**Avis délibéré de la mission régionale d'autorité
environnementale sur la révision du plan local
d'urbanisme (PLU) de la commune de Janneyrias (38)**

Avis n° 2022-ARA-AUPP-1122

Avis délibéré le 29 mars 2022

Figure 3 : Projet de nouvelle gare (source : dossier et Géoportail)

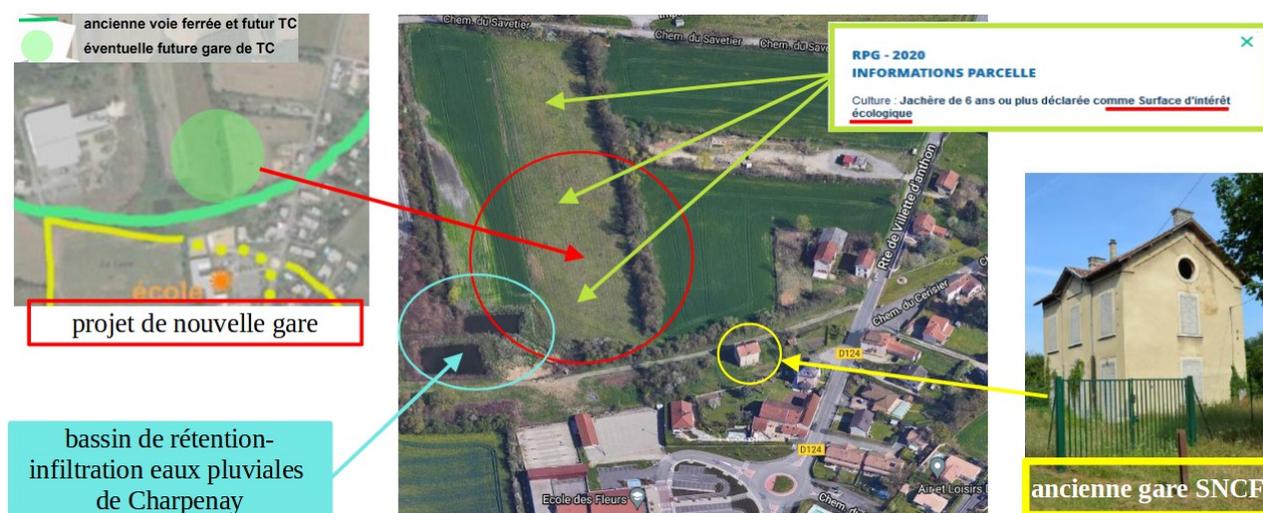
Le dossier mentionne un autre projet structurant lié à un projet de nouvelle gare et de parc relais associé. La justification de leur localisation fait également défaut. Le dossier n'explique pas pourquoi, au lieu de détruire une prairie déclarée comme « *surface d'intérêt écologique* » (voir 2.4), ces aménagements ne sont pas projetés sur l'emprise même de l'ancienne gare, dont l'« *enjeu de requalification* » est pourtant signalé (§ 2-2 et 2-3), et sur l'espace non construit devant celle-ci qui est riverain de la RD517a.

Le deuxième motif concerne trois secteurs qui accueilleront des projets à long terme dont les impacts doivent d'ores et déjà être abordés : le Papag dans le centre-bourg, qui paraît exposé aux nuisances sonores (voir troisième hypothèse), la zone AU (0,85 ha de prairie), au motif que l'ouverture à l'urbanisation ainsi que l'évaluation des incidences seront réalisées ultérieurement lors d'une modification du PLU, pour laquelle à ce stade seul un inventaire naturaliste a été réalisé, lequel appelle du reste des observations (voir infra), le projet de nouvelle gare de transport en commun avec son parc relais associé dans le secteur de Charpenay, situés à proximité de la nouvelle voie de transport en commun qui devrait être réalisée sur l'emprise de l'ancienne voie ferrée, fait l'objet d'une réserve foncière en classant provisoirement ce secteur en « zone agricole stricte » indiquée As avec une trame écologique pour protéger une haie. Ce secteur concerne une « surface d'intérêt écologique », qui a vraisemblablement fait l'objet d'aides communautaires au titre de la politique agricole commune, ainsi qu'un bassin de rétention d'eaux pluviales qui risque d'être ex-

posé à un risque de pollution aux hydrocarbures (figure 3).

L'Autorité environnementale recommande d'approfondir le volet « justification des choix opérés au regard des différentes options possibles, notamment vis-à-vis des objectifs de protection de l'environnement » pour la zone d'activité dans le secteur de Salonique et le projet de nouvelle gare et de parc relais associé.

Figure 4 : Zone Ui (Salonique) et zone de compensation (source : Géoportail)

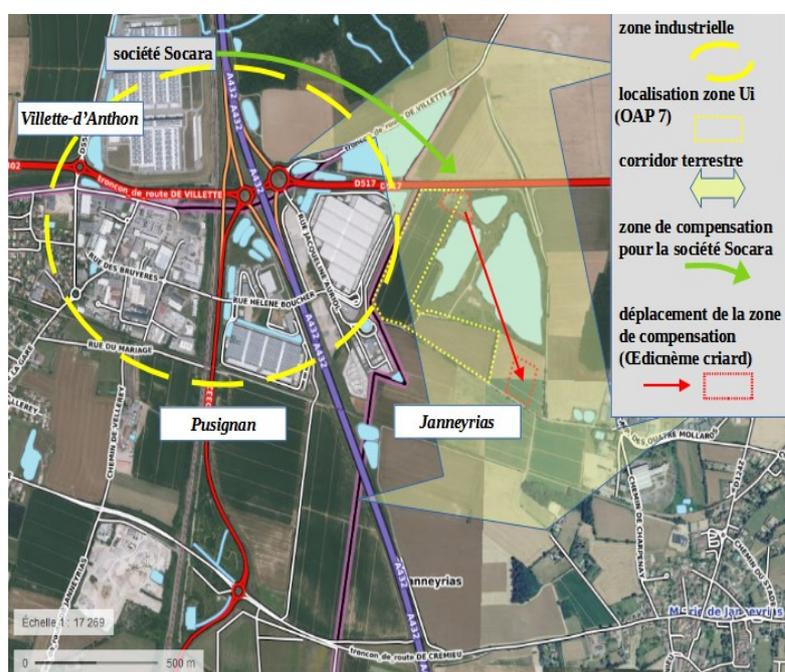
Par ailleurs, plusieurs protections sont oubliées et doivent de faire l'objet d'un classement dans le règlement graphique : la Znieff de type 1 au sud-ouest (Prairies de l'aéroport de Lyon Saint Exupéry) est à classer en zone N, deux zones humides référencées à l'inventaire départemental au sud (Saint Ours, L'Aigre) sont à classer en zone Nzh et la nouvelle zone de compensation écologique pour l'Édicnème criard au nord-ouest (mentionnée p.188) est à classer en zone naturelle N, au lieu de zone agricole A. Les corridors écologiques situés au sud-est (voir carte p.76) et au nord-ouest (secteur de Salonique, voir figure 4) méritent également d'être identifiés, précisés et protégés par le PLU par une trame dédiée, comme l'y engage notamment le Sraddet (voir 2.1).

L'Autorité environnementale renouvelle sa recommandation de prévoir des dispositions réglementaires effectives pour gérer l'espace tampon entre le site logistique et son environnement immédiat.
